6.11.2024, 17-18:30 im Max-Planck-Gymnasium, Singerstraße 8a

# DOKUMENTATION

## Beteiligungsveranstaltung und Online-Befragung zum Spielplatz und Grünfläche Neue Blumenstraße 24

# Vorentwurf Variante 2

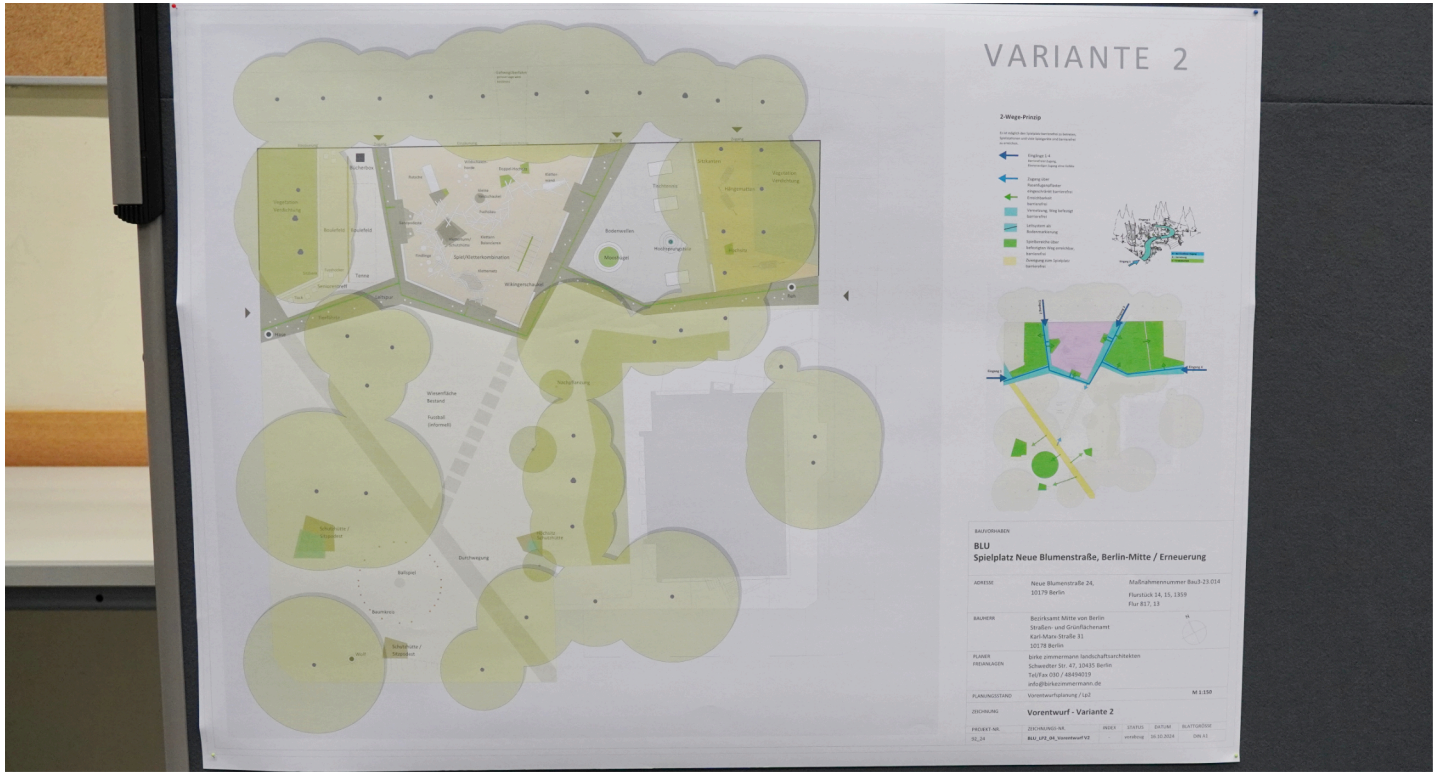
Zur Variante 2 gingen während der Beteiligungsveranstaltung keine Kommentare ein.

Online wurden vier Beiträge zum Entwurf verfasst. In zwei Beiträgen wird positiv hervorgehoben, dass die drei Tischtennisplatten deutlich vom Kinderspielbereich getrennt sind. Dadurch stören sich die Spielenden in den verschiedenen Bereichen des Spielplatzes weniger. Es werden Bedenken geäußert, dass durch die Form der Wegführung Trampelpfade entstehen, die eine direktere Verbindung bieten. Eine Person wünscht sich auch den Wunsch nach mehr Geräte für Kleinkinder, wie z.B. eine Babyschaukel.

Kommentare zu Variante 2								
63777	<p>Grundsätzlich ist dieser Entwurf okay, allerdings sollte man bei der Zick-Zack-Gestaltung des Weges bedenken, dass dieser recht frequentiert genutzt wird (aktuell schon) und hier definitiv Trampelpfade entstehen werden, da der Weg dann nicht die kürzeste Verbindung darstellt.</p> <p>Wie bei allen Entwürfen kommen uns hier Kleinkinder zu kurz. Mindestens eine Babyschaukel wäre schön gewesen. Die erneuerte Wippe auf dem Bestandsspielplatz wird offenbar auch nicht weiterverwendet. Schade.</p>			2024-11-17T17:11:07.99688	15+01:00	rOlle	<a href="https://mein.be.rlin.de/text/paragraphs/5450/?comment=63777">https://mein.be.rlin.de/text/paragraphs/5450/?comment=63777</a>	0
63775	Diesen Entwurf finden wir gut!			2024-11-17T15:47:40.11150	07+01:00	MarWei	<a href="https://mein.be.rlin.de/text/paragraphs/5450/?comment=63775">rlin.de/text/paragraphs/5450/?comment=63775</a>	0

63459	Finde ich Klasse, dass drei neue Tischtennisplatten aufgestellt werden. Und bei der Variante 2 ist man auch gut vom Spielbereich der Kinder getrennt.			2024-11-06T14:00:20.3596	079+01:00	Onur	<a href="https://mein.be.rlin.de/text/paragraphs/5450/?comment=63775">https://mein.be.rlin.de/text/paragraphs/5450/?comment=63775</a>	0
63458	Gut und wichtig ist, dass die Tischtennisplatten etwas vom Spielbereich der Kinder entfernt sind. So können Erwachsene ungestört die Platten nutzen, und die Kinder werden weder durch die Bälle noch durch Erwachsene gestört, die ständig in den Kinderbereich gehen müssten, um die Tischtennisbälle einzusammeln. Auch super, dass drei Tischtennisplatten zur Verfügung stehen, da im Sommer echt eine Wartezeit an der Platte (vor allem Singerstr.) besteht.			2024-11-06T13:59:09.42311	18+01:00	Ellahooge	<a href="https://mein.be.rlin.de/text/paragraphs/5450/?comment=63458">https://mein.be.rlin.de/text/paragraphs/5450/?comment=63458</a>	0

# Vorentwurf Variante 3

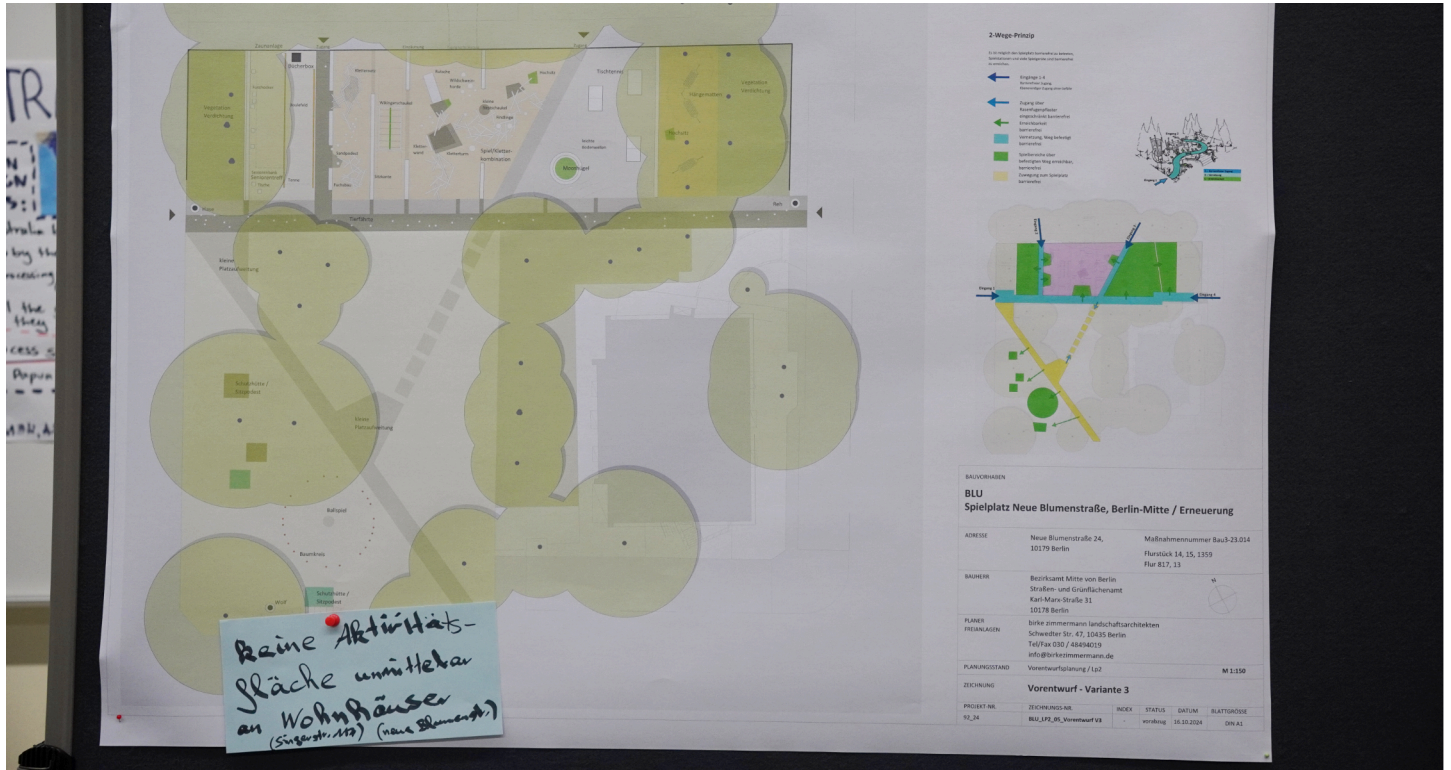
Zu Variante 3 wird angemerkt, dass die Aktivitätsflächen nicht unmittelbar vor der umliegenden Wohnbebauung in der Singerstraße und Blumenstraße liegen sollten.

Online wird geäußert, dass die Tischtennisplatten nebeneinander stehen sollten, um andere Spieler:innen nicht zu stören und dass Spielgeräte für Kleinkinder zu wenig bis gar nicht berücksichtigt werden. Positiv wird bei diesem Vorentwurf die klare Wegführung hervorgehoben.

Kommentare zu Variante 3								
63779	<p>Unserer Meinung nach ist dies der beste Entwurf. Klar gegliedert, Verkehrswege sind sinnvoll und in jeweils passenden Achsen geplant.</p> <p>Bei der Auswahl der Spielgeräte bleibt es dabei: leider wurden Kleinkinder hier wenig bis gar nicht berücksichtigt.</p>			2024-11-17T17:16:17.819317	1+01:00	rOlle	<a href="https://mein.be.rlin.de/text/paragraphs/5451/?comment=63779">https://mein.be.rlin.de/text/paragraphs/5451/?comment=63779</a>	0
63460	Meiner Meinung nach müssen die Tischtennisplatten nebeneinander sein, um andere Spieler:innen nicht zu stören :-)			2024-11-06T14:02:59.8470	090+01:00	Ellahooge	<a href="https://mein.be.rlin.de/text/paragraphs/5451/?comment=63460">https://mein.be.rlin.de/text/paragraphs/5451/?comment=63460</a>	0
63445	diese Variante finde ich sehr gut			2024-11-05T18:31:13.65709	16+01:00	Mini	<a href="https://mein.be.rlin.de/text/paragraphs/5451/?comment=63445">https://mein.be.rlin.de/text/paragraphs/5451/?comment=63445</a>	0

# Ausstattungs-elemente

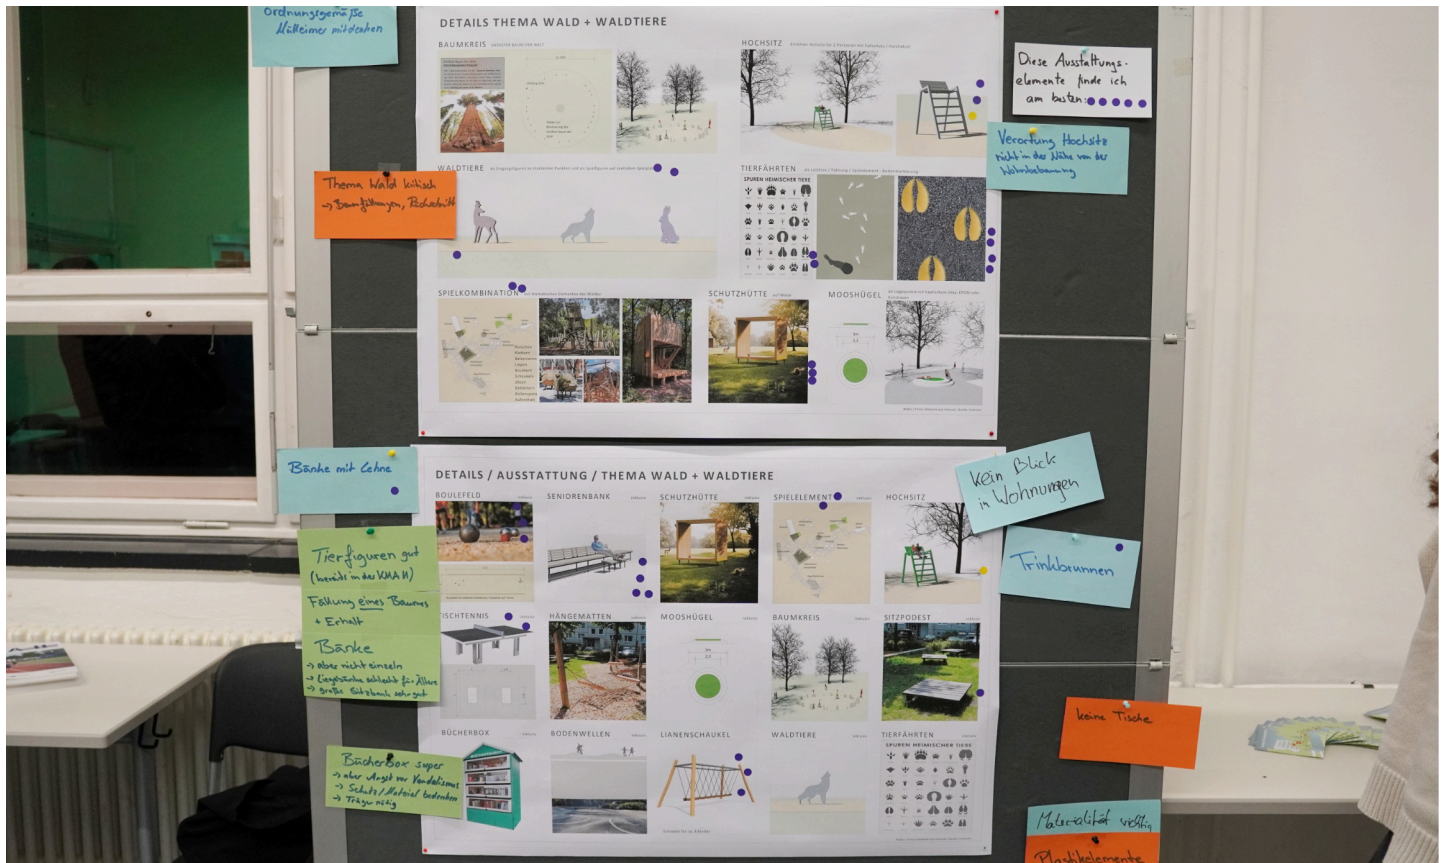
Das Thema des Spielplatzes „Wald und Waldtiere“ wird in der Beteiligungsveranstaltung aufgrund der Baumfällungen im Gebiet kritisch hinterfragt. Bei der Ausstattung ist die Materialität zentral, Plastikelemente werden abgelehnt. Positiv hervorgehoben werden die Tierfiguren, die als Motiv bereits in der KMA II. BA vorhanden sind. Wichtig ist es, dass der Baumbestand erhalten bleibt, abgesehen von der Fällung des Baumes in der Mitte des zukünftigen Spielbereiches. Gewünscht werden sich Bänke mit Rückenlehne, die nicht vereinzelt stehen. Vorgeschlagen wird eine größere Sitzbank, Liegebänke werden insbesondere für ältere Menschen nicht empfohlen. Tische sollen nicht aufgestellt werden. Die Bücherbox erfährt Zuspruch, allerdings besteht Angst vor Vandalismus. Ein entsprechender Schutz ist vorzusehen. Außerdem ist ein Träger für den Betrieb notwendig. Der Standort der Hochsitze sollte nicht in der Nähe der Wohnbebauung liegen, so dass keine Einsicht in die Wohnungen möglich ist. Ein Trinkbrunnen und Müllbehälter werden vorgeschlagen.

## Themenspeicher

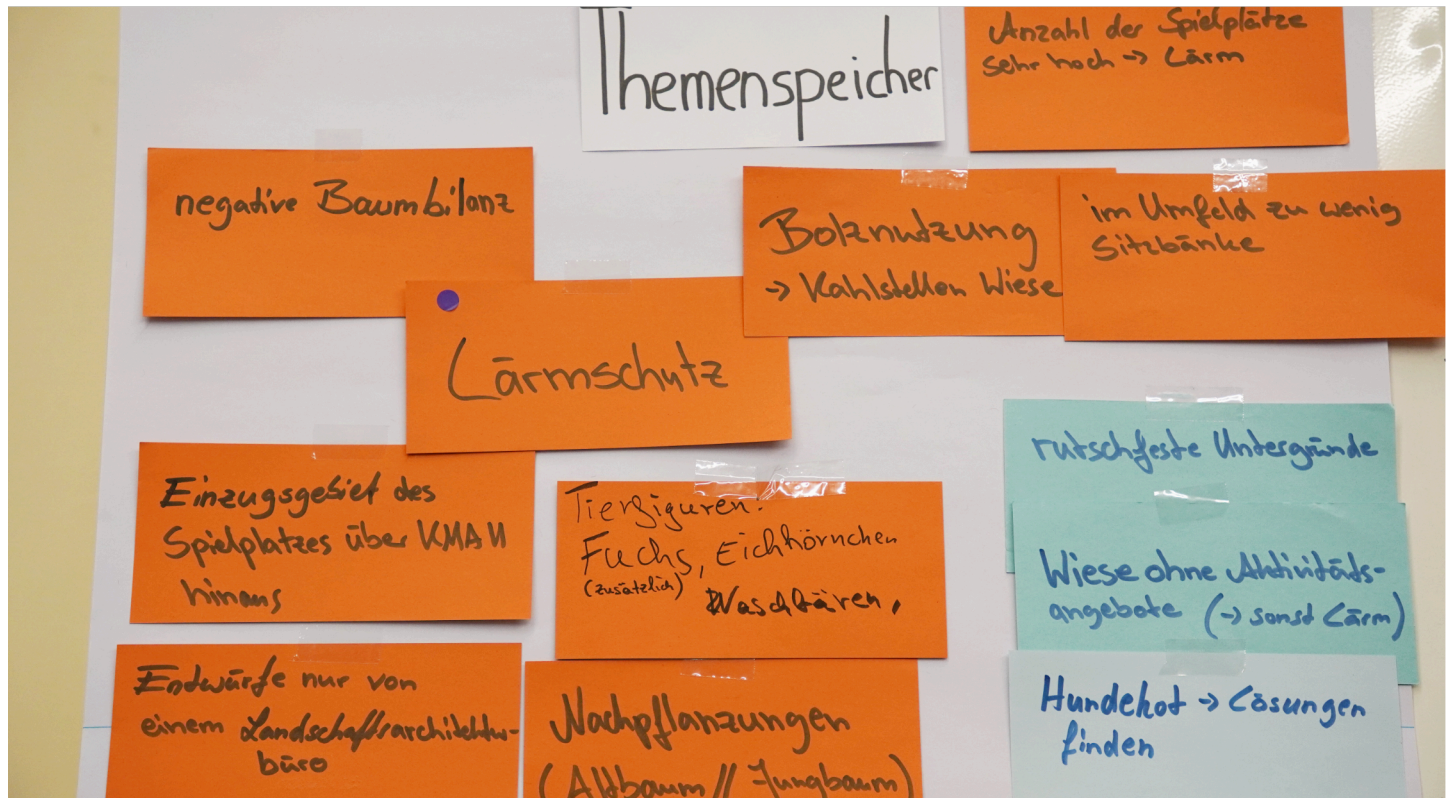
Allgemeine Hinweise zur Spielplatzsanierung wurden während der Beteiligungsveranstaltung im Themenspeicher gesammelt. Kritisch wird das Thema Lärmschutz gesehen, das durch die hohe Anzahl an Spielplätzen verstärkt wird. Dies sollte bei der Gestaltung berücksichtigt werden, insbesondere im Bereich der Wiese neben der Wohnbebauung sollte auf Aktivitäten verzichtet werden. Zudem hinterlässt das Fußballspielen auf der Wiese kahle Stellen. Zentrales Thema war die negative Baumbilanz im Gebiet, über Nachpflanzungen sollte nachgedacht werden. Kritisiert wurde, dass die Spielplätze von Nutzer:innen von außerhalb des Gebietes aufgesucht werden. Im Umfeld des Spielplatzes gibt es zu wenig Bänke und auch für Hundekot sollten Lösungen gefunden werden. Für den Spielplatz selbst wird vorgeschlagen, weitere Tiermotive wie Fuchs, Eichhörnchen und Waschbär zu integrieren. Außerdem soll auf einen rutschfesten Untergrund geachtet werden. Es wird bedauert, dass die Vorentwürfe nur von einem Büro entwickelt wurden. Online werden ebenfalls einige allgemeinere Kommentare abgegeben. Sie decken sich teilweise mit den Anmerkungen aus der Veranstaltung (siehe Themenspeicher und Ausstattungselemente). Kritisiert wird u.a., dass zu wenig Spielgeräte für Kleinkinder vorgesehen sind. Die Vielseitigkeit des neuen Spielplatzes wird begrüßt. Die Spielgeräte sollten möglichst wartungsfrei sein und zur Bewegung anregen. Auf kurzlebige Kunststoffbeläge und Metallschienen im Boden sollte wegen der Verletzungsgefahr verzichtet werden. Es wird darauf hingewiesen, dass der Spielplatz Richtung Bolzplatz Singerstr. 109 sanierungsbedürftig ist und dass es zu viele Spielplätze (mit unterschiedlichen Problemen) gibt. Außerdem wurde die Kommunikation der Beteiligung bemängelt.
